PLAN LOCAL D'URBANISME

Examen conjoint et avis des services de l'Etat et Personnes Publiques Associées

Compte-rendu de la réunion du 31 Janvier 2025

Avis sur le projet de Mise en compatibilité du Plan local d'Urbanisme (MECPLU) de la commune d'Ervy-le-Châtel emportée par déclaration de projet porté par la commune de Ervy-le-Châtel (10)

Illustration 3: Zonage en vigueur.

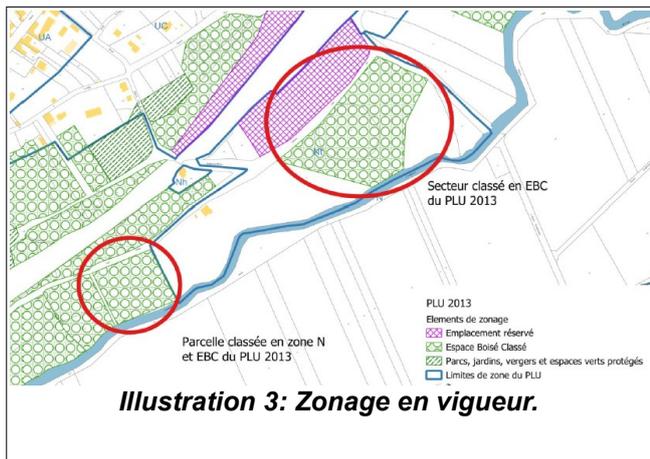
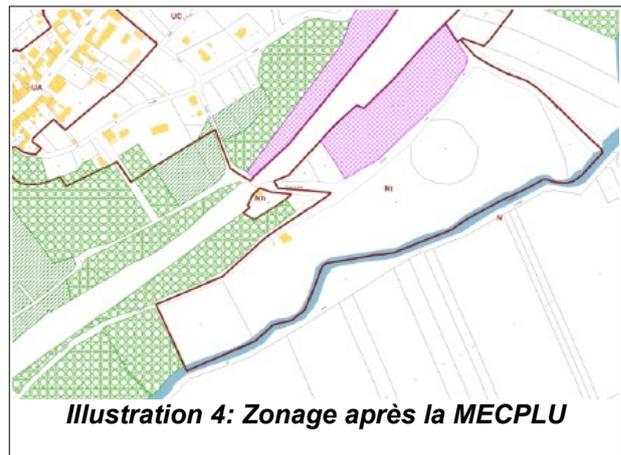
- étendre les limites du secteur Nt à la parcelle n°94, sur une surface d'environ 0,6 ha, ce qui porte la superficie totale du secteur Nt à 6,7 ha ;
- supprimer 2,2 ha d'espaces boisés classés (EBC) sur les parcelles n°94, 95 et 96, la superficie totale des EBC passant ainsi de 789,7 ha à 787,5 ha (Cf illustrations 3 et 4).

Le PLU prévoit de supprimer un peu plus de 2,2 ha d'Espaces Boisés Classés, sur deux secteurs au sein des Zones naturelles d'intérêt écologique faunistique et floristique (ZNIEFF)¹⁷ de types 1 et 2 de la vallée de l'Armanche, également réservoir de biodiversité et corridor écologique des milieux humides avec un objectif de préservation. Le dossier indique en effet que, bien que le projet n'envisage pas de couper des arbres de haut jet (c'est-à-dire bien développés), il nécessite tout de même la suppression des Espaces Boisés Classés, sans justifier réellement cette suppression. Le dossier ne décrit pas les éléments végétaux (essences végétales, âge, étagement, fonctionnalités) des espaces boisés dont il est prévu de supprimer le classement et l'impact des aménagements (suppression du sous-étage forestier, cabanes, cheminements...) sur ces espaces.

- **compléter l'état initial par une description précise des éléments végétaux structurants les espaces boisés classés supprimés par le projet et de leurs fonctionnalités écologiques ;**
- **évaluer l'impact des aménagements sur les espaces boisés (sols, flore et faune) sur le site ;**
- **évaluer l'impact de la fréquentation touristique sur les espaces naturels périphériques.**
